BRANGEON
Recyclage

Compléments du Dossier de Demande d'Autorisation Environnementale

*Dossier technique de réponse à la
demande de compléments*

SX Environnement
Commune de Bussac - Forêt

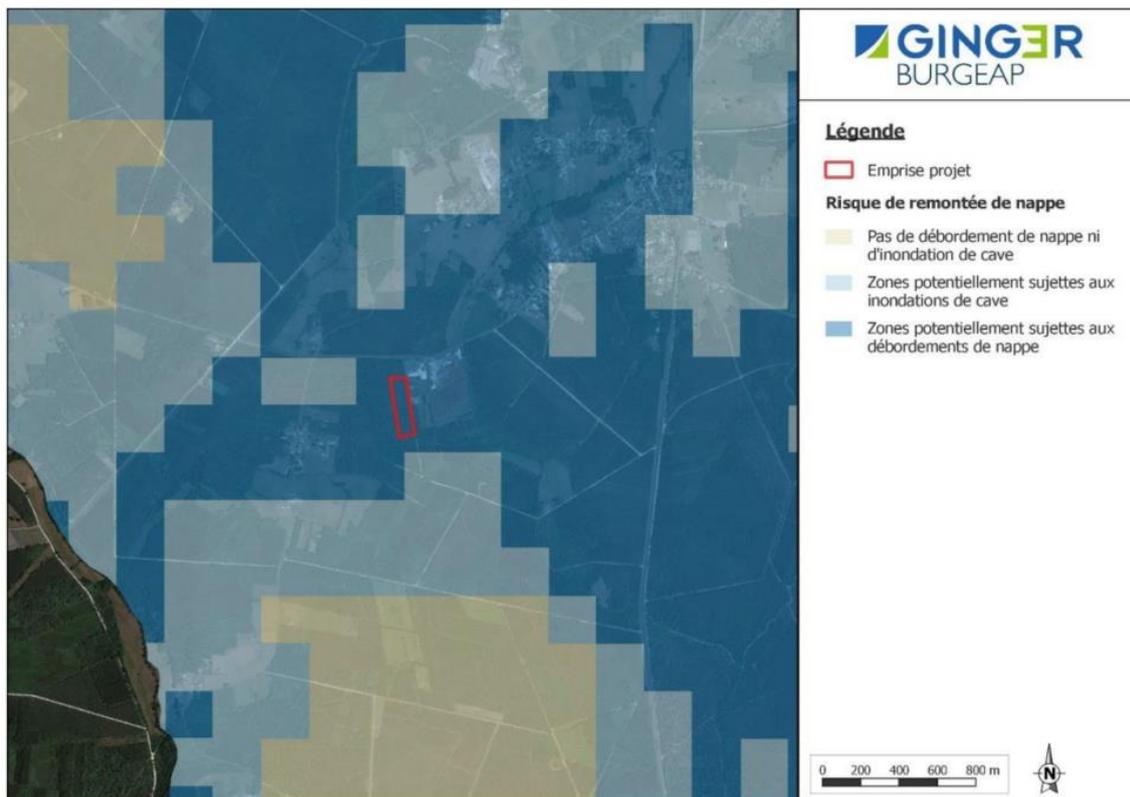
« Une bache incendie d'un volume de 480 m³ sera mis en place. La rétention à mettre en place doit donc prendre en compte ce volume (cf. calcul selon la guide technique D9A) ainsi que, le cas échéant, les modifications apportées au calcul du guide D9. »

La prise en compte de l'intégralité de la réserve reviendrait à rajouter un volume de 186 m³ au volume total à confiner, soit 710 m³ (voir calcul D9A ci-dessous).

La contenance du bassin, hors mise en charge des réseaux et de la plateforme, étant de 777 m³, le volume est suffisamment important pour mettre en rétention l'ensemble des eaux d'extinction, qu'ils s'agissent d'eaux utilisées à des fins de défense contre l'incendie internes ou externes.

Besoins pour la lutte extérieure		Résultat guide pratique D9 : (Besoins x 2 heures au minimum)	240 m ³
		+	+
Moyens de lutte intérieure contre l'incendie	Sprinkleurs	Volume réserve intégrale de la source principale ou : besoins x durée théorique maximale de fonctionnement	0 m ³
		+	+
	Rideau d'eau (queues de paon)	Besoins x 90 min	54 m ^{3*}
		+	+
	RIA	A négliger	0 m ³
		+	+
	Mousse HF et MF	Débit de solution moussante x temps de noyage (en gal. 15-25 mn)	0 m ³
		+	+
	Brouillard d'eau et autres systèmes	Prise en compte du surplus d'eau de la réserve incendie	186 m ³
		+	+
	Colonne humide	Débit x temps de fonctionnement requis	0 m ³
		+	+
Volumes d'eau liés aux intempéries en m ³		10 l/m ² de surface de drainage	230 m ^{3**}
		+	+
Présence stock de liquides		20% du volume contenu dans le local contenant le plus grand volume	0 m ³
		=	=
Volume total de liquide à mettre en rétention			710 m ³

* Le volume de 54 m³ est calculé de la sorte : 2 queues de paon à 300 l/min sur 90 mn. ** La superficie de parcelle est de 23 000 m².

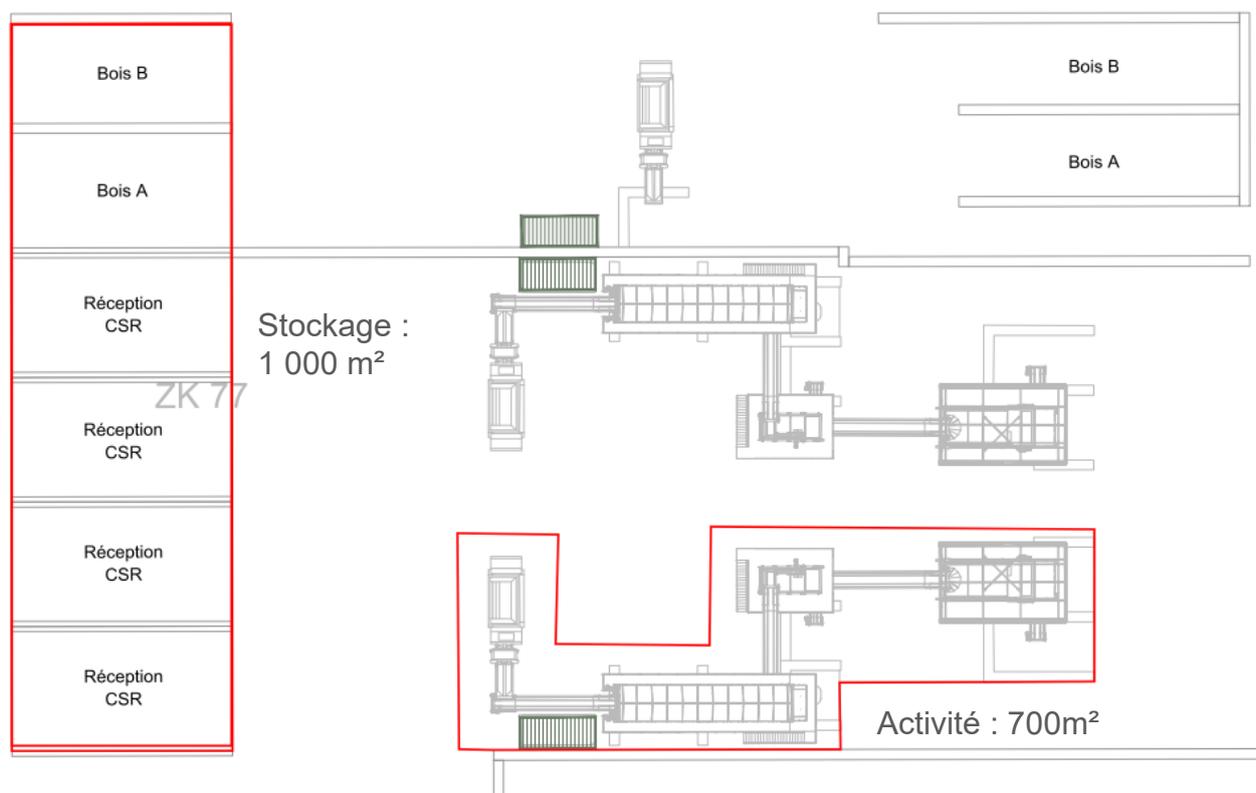
« Les moyens en eaux de lutte contre un incendie sont indiqués et localisés sur un plan. Concernant la mise sous pression des poteaux incendie et robinets d'incendie armés via un surpresseur et le potentiel de dangers liés à la perte d'utilités, le dossier précise que le surpresseur sera connecté en amont du local TGBT pour pallier l'absence d'électricité sur le site. Dans le cas d'un dysfonctionnement du surpresseur, il est indiqué que les poteaux seront toujours accessibles au service d'incendie et de secours. Des compléments sont attendus concernant le dispositif mis en oeuvre permettant de palier le dysfonctionnement du surpresseur et l'absence de pression dans les poteaux (60 m³/h à 1 bar). »

Le surpresseur électrique assurant la pression et le débit du réseau interne dédié à la défense interne contre l'incendie est connecté électriquement en amont du TGBT du site. Son arrêt ou sa défaillance entraîne l'arrêt automatique des lignes de production de CSR ou de broyage de bois. En cas de défaillance, la bêche incendie reste accessible aux services de secours et les engins de manutention du site restent opérationnels, notamment pour réaliser des opérations d'isolement ou de recouvrement par des matériaux inertes d'un départ de feu.

Les deux queues de paon, d'un débit de 300 l/min, ont deux rôles : protéger les stockages les plus sensibles du site en cas d'incendie ou de flammèches à l'extérieur du site, protéger l'extérieur du site en cas de départ de feu sur l'aire de réception des déchets destinés à la production de CSR. Leur déclenchement est réalisé à l'aide de l'ouverture d'une vanne manuelle située à proximité de la zone de travail de CSR n°1.

Le déclenchement est réalisé dès l'apparition d'un départ de feu sur la zone de réception des déchets destinés à la préparation de CSR.
